MEMORANDO

Asunto: Entrega Informe Final Evaluación técnica para verificar el cumplimiento y la efectividad de las acciones establecidas en el plan de mejoramiento suscrito con la Contraloría General de la República.

Denominación del Trabajo: Evaluación técnica para verificar el cumplimiento y la efectividad de las acciones establecidas en el plan de mejoramiento suscrito con la Contraloría General de la República.

Foto N° 20. Evidencia Acta de Suspensión N°.19 (hoja 2/3) Convenio N°. 854 de 2017 – OCI 28/04/2021

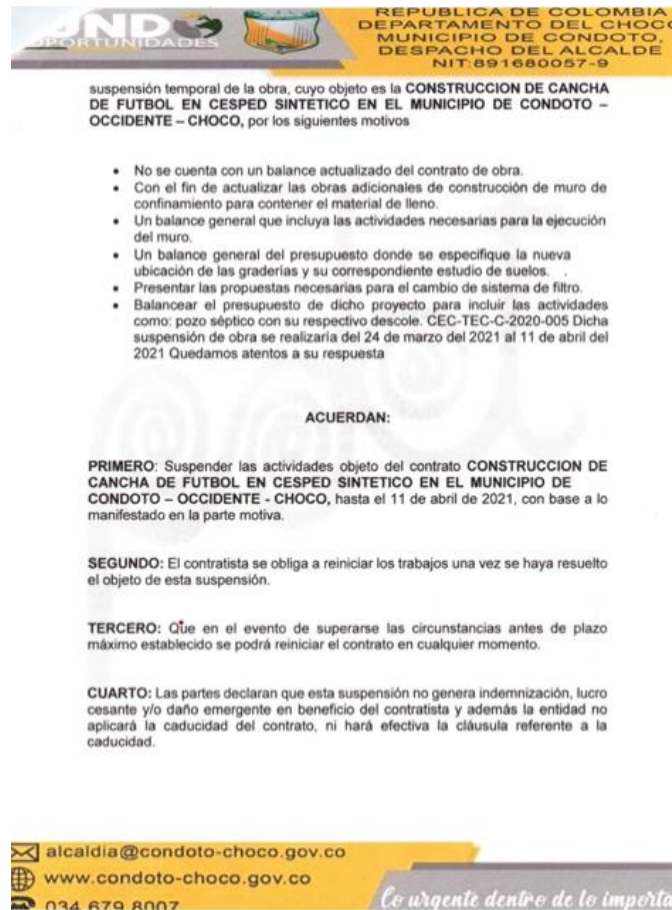
- De acuerdo a acta de Suspensión N.º.19, la obra se suspende desde el 24 de marzo hasta el 11 de abril de 2021, en la misma se informa que no se cuenta con balance actualizado del contrato de obra. Se requiere balance general que incluya las actividades necesarias para la ejecución de muro de contención, así como balance donde se especifique la nueva ubicación de las graderías y su correspondiente estudio de suelos. Presentar propuestas necesarias para el cambio de sistema de filtro. Balancear el presupuesto de dicho proyecto para incluir las actividades como: pozo séptico con su respectivo descole.

- El 28 de abril de los corrientes fecha de la visita por parte de la OCI la obra continuaba en suspensión, en la misma se informó que el reinicio del proyecto se hará posterior a comité de evaluación de estudio y ajuste de concepto Geotécnico dejando fecha sujeta a los resultados de la evaluación. Datos que no corresponden con la información registrada en acta de suspensión N.º.19 que señala proyección de reinicio para el día 11 de abril de 2021.
